Pescara, 5 gennaio 2012  
Prot. n.02/2012

**Oggetto:** Osservazioni Verifica di Assoggettabilità. Istanza di permesso di ricerca inerente idrocarburi gassosi denominata "Cipressi".

Cartina realizzata sovrapponendo area istanza "Cipressi" a cartine: PAI, zone sismiche INGV, cartina PSR Abruzzo, PPR Abruzzo

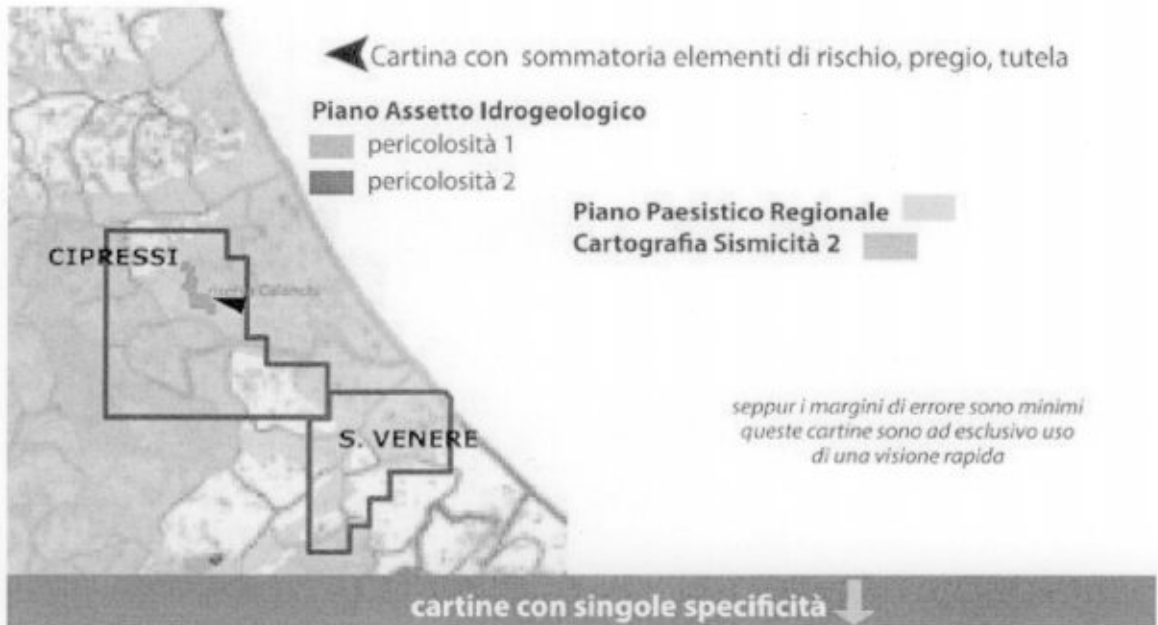
Si produce, al riguardo, una cartina sintetica che contiene i profili di incompatibilità per le attività di prospezione, ricerca, estrazione e coltivazione di idrocarburi liquidi secondo quanto previsto dalla LR n. 48/2010:

Il territorio dell'istanza "Cipressi" è interessato da:

- vaste aree individuate dal Piano di Assetto Idrogeologico (PAI) con elevato grado di pericolosità;
- aree sottoposte ai vincoli dei beni ambientali o ricadenti nel Piano paesaggistico regionale ai sensi del DLgs n. 42/04;

- aree sismiche ricadenti in seconda categoria. Al riguardo va evidenziato che la pericolosità sismica non va riferita solo allo scuotimento del terreno prodotto dal passaggio delle onde sismiche (scuotibilità), ma anche agli effetti geologici che i terremoti possono provocare, quali frane, liquefazione del terreno, fagliazione superficiale, maremoti. Il PAI individua nella zona situazioni di "Pericolosità da Frana" moderata (P1), elevata (P2) e molto elevata (P3), ed una quarta classe, "Pericolosità da Scarpata", caratterizzata da situazioni di instabilità geomorfologica connesse agli orli di scarpata di origine erosiva e strutturale. La stessa Adriatica Idrocarburi SpA dichiara che l'area dell'istanza "Cipressi" è una zona caratterizzata da svariate aree a rischio pericolosità idraulica elevata, come la zona del Castilenti, attraversata dal fiume Fino con zone a pericolosità P1 e P2. Il 72% della provincia di Teramo viene individuata a rischio idraulico (cfr. ARTA, Rapporto sullo stato dell'ambiente in Abruzzo, 2005. Capitolo 10: Suolo e rischi naturali). È bene ricordare che l'Abruzzo è ai primi posti, nel contesto nazionale, per numero di fenomeni che generano condizioni di rischio elevato per i frequenti movimenti franosi: questo, insieme alla sua innegabile sismo-genetica, creano un mix di allerta e massima precauzione e dovrebbe sancire un divieto assoluto di insediamento per la industria idrocarburi in tutto il suo territorio, in particolare nella provincia di Teramo. Il rischio sismico è un insieme di parametri qualitativi e quantitativi che indicano il grado di danneggiabilità di un'opera dell'Uomo a causa di un terremoto. Concorrono a definire il rischio sismico: la pericolosità sismica (la quale è una proprietà del territorio, indipendente dai manufatti presenti); la vulnerabilità sismica dei manufatti (ovvero il loro comportamento meccanico sotto gli effetti di un'onda sismica); il valore degli stessi manufatti (inteso in termini economici, sociali, culturali). Un'area sismica ricadente in seconda categoria, come quella interessata dalla istanza "Cipressi", necessita di buoni accorgimenti antisismici. Le attività legate agli idrocarburi, in suddette aree, rappresentano un'ulteriore vulnerabilità sismica, accrescendo, in caso di terremoto, il fattore rischio dell'area in cui si trovano a seguito di possibili esplosioni, fuoriuscita di idrocarburi liquidi e gassosi, accrescimento del rischio di contaminazione falde;
